SUPERINTENDENCIA DE INDUSTRIA Y COMERCIO	
RAD: 11-8209- -11	FECHA: 2013-04-17 12:00:37
DEP: 2020 DIRECCION DE NUEVAS CREACIONES	EVE: 378 FASE NACIONAL INCLUIDO CAPITULO I
TRA: 11 PCT-PATENTE DE INVENCION CAPITULOS I Y II	FOLIOS: 5
ACT: 519 PRESENTACION

Asunto: Radicación: 11-8209- -11
Trámite: 11
Evento: 378
Actuación: 519
Oficio: 6865
Folios: 5

Título de la solicitud: “Frasco de acondicionamiento de liquido para distribuir gota a gota con protección antibacteriana”

Figura 1 de Documento D1

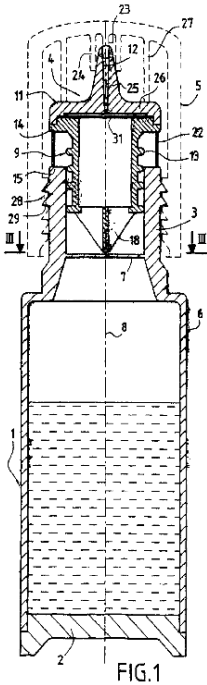
El documento D1 se considera el más cercano al estado de la técnica porque divulga un frasco con las características de poseer paredes flexibles para entrada de aire, cabezal de distribución gota a gota con un elemento tubular central perforado, y un filtro que previene el ingreso de aire contaminado.

La reivindicación 1 difiere del documento D1 en que tiene la característica de poseer un elemento tubular compuesto por un agente bactericida.

El efecto técnico que incluye un elemento tubular compuesto por un agente bactericida en un frasco es impedir la proliferación de microorganismos en la superficie externa.

Por lo tanto, el problema técnico objetivo a resolver consiste en “¿cómo modificar el frasco revelado en el documento D1, para que su eficacia bactericida aumente, previniendo la proliferación de contaminantes bacterianos en la parte exterior del cabezal, donde se encuentra el elemento tubular?”

Figura 1, 8 y 9 del documento D3

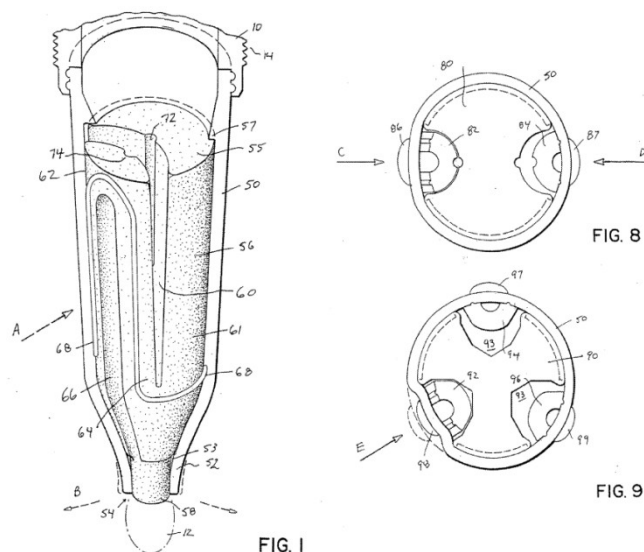
8	Caracterizado por estar formado por ranuras huecas sobre la superficie externa de dicho núcleo.	La válvula tapón 56 esta construida con un material plástico y una ranura central 60 que separa el cuerpo rígido de la válvula tapón de una charnela de válvula articulada 62, que es capaz de flexionarse en el área 64 y tiene un surco longitudinal 66. (Figura 1 Pág. 8; Pág. 4 Líneas 26 a 30)	No se menciona
9	Los subcanales se encuentran al menos en número de dos, de preferencia en número de cuatro.	En variantes de la realización de la invención la válvula de tapón puede contener dos o tres válvulas de charnela. (Figura 8 y 9 Pág. 12; Pág. 4 Líneas 43 a 50)	No se menciona

Según lo descrito anteriormente en la tabla, el efecto de una válvula de tapón o un núcleo que comprenda un agente bactericida en un frasco de distribución de líquido gota a gota, donde adicionalmente comprenda una serie de ranuras o válvulas charnela dispuestas en forma tal que tengan simetría axial entre ellas, y que tengan un efecto de limpieza y destrucción de microorganismos en el líquido que pasa a través de ellas son características técnica anticipadas en el documento D3.

La reivindicación 5 difiere de D3 en contemplar una pluralidad de subcanales en dicho núcleo para que además sirvan como canal para la expulsión del líquido.
